# Révision du SRADDET Occitanie

contribution de FNE OCMED - mai 2025

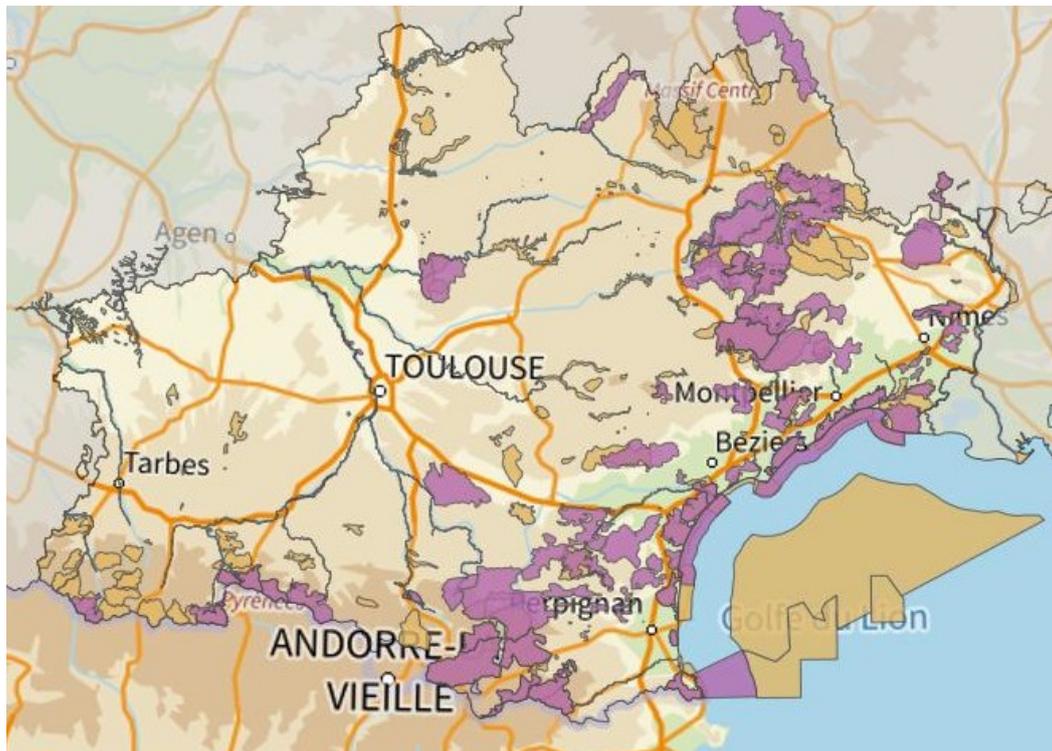
Page 10 il est évoqué une "pondération des critères" à 0,5 au lieu de 1 pour les 4 critères minorés. Il est ensuite affirmé que ces critères *"se traduisent par des taux de réduction identiques pour tous les territoires et ne créent donc pas de différenciation entre territoires"*. Pourquoi, dans ce cas, les avoir minorés ?

Etant donné que le **rapport technique sur la territorialisation du ZAN n'explique pas précisément la méthode de calcul, et n'en donne qu'un résumé, il nous est impossible de savoir comment la territorialisation du ZAN a réellement été calculée, ce qui n'est pas suffisamment transparent.**
